REVISIONE OFFERTA RIFACIMENTO DELL'IMPIANTO D'ILLUMINAZIONE PUBBLICA MONUMENTO PIAZZA DELLA RESISTENZA. APPROVAZIONE PROGETTO.

Oggetto: Revisione 1º offerta " Muro della Resistenza " Sesto San Giovanni

REVISIONE 1

muro della resistenza, Sesto San Giovanni

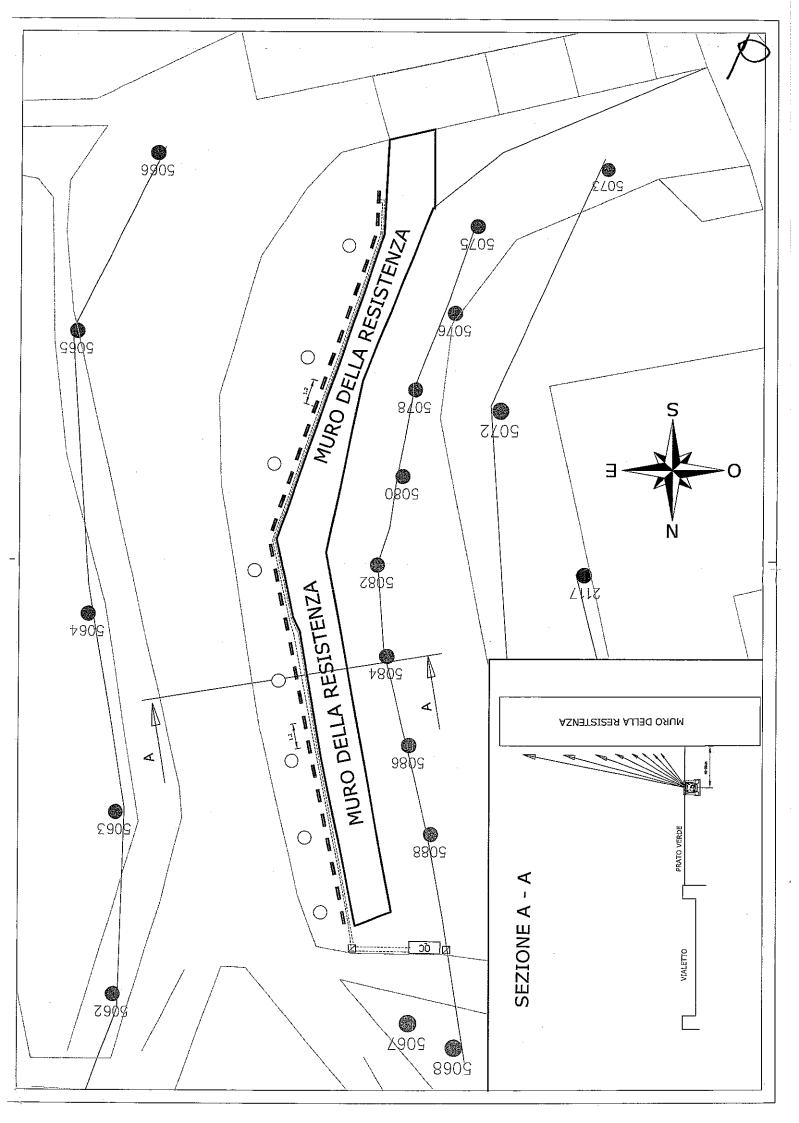
La revisione del progetto approvato deriva dalla proposta da parte di Energie Locali di utilizzare la medesima tipologia di barre led ma con il nuovo supporto ad incasso da terra. Il nuovo apparecchio porta quindi ad una maggiore sicurezza sia delle lampade a protezione di atti vandalici che dell'accessibilità al monumento. Il precedente progetto che prevedeva la realizzazione di una trincea in calcestruzzo alla base dello stesso per la posa delle barre led esterne e non protette, viene sostanzialmente modificato.

- L'impianto verrà realizzato con barre LedLine2 nella tipologia "con cassonetto protettivo" al fine di proteggere le barre Led da atti vandalici.
- L'utilizzo delle barre con cassonetto renderà superfluo la costruzione del cunicolo previsto dal precedente progetto.
- Le nuove barre saranno posate direttamente nel terreno come rappresentato in sezione A-A nel progetto "REVISINE 1" allegato e collegate l'una all'altra da una canalizzazione interrata.
- Tutto il resto rimane tecnicamente invariato.
